Bakgrunn for vedtak
Rydøla kraftverk

Luster kommune i Sogn og Fjordane fylke

Norges
vassdrags- og
energidirektorat

Tiltakshaver	Luster Småkraft AS
Referanse	
Dato	26.08.2016
Notatnummer	ksk-notat 81/2016
Ansvarlig	Øystein Grundt
Saksbehandler	Auen Korbøl

Bilde av Ryfossen tatt fra fylkesveien på NVEs sluttbefaring, 14.9.2015.

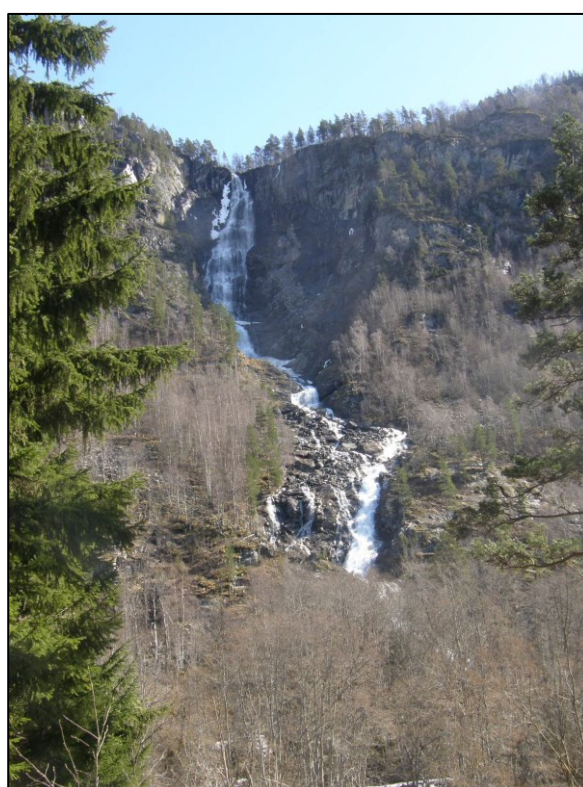
Søker mener på sin side at fossen har en lav og begrenset verdi som eget turistmål da det ikke er tilrettelagt for parkering i området. De vektlegger at de har foreslått en høy minstevannføring om sommeren for å ivareta synligheten til fossen etter en eventuell utbygging, og de ønsker å utvide denne perioden noe iht. ønske fra Luster kommune. De vektlegger også at det vil gå overløp i fossen i ca. 2 måneder i perioden med snøsmelting. Luster Småkraft ser ingen interessekonflikt mellom kraftproduksjon og isklattring da de mener det ikke vil være tilstrekkelig vannføring for kraftproduksjon i de aktuelle periodene for isklattring.

NVE er ikke enig med søker i at fossen har en lav og begrenset verdi som turistmål da det ikke er opparbeidet en parkering i området. Opplevelsen av å kjøre opp Jostedalen forbi Ryfossen vil gjøre inntrykk på turister og reisende slik vi vurderer det, selv uten en parkeringsplass.
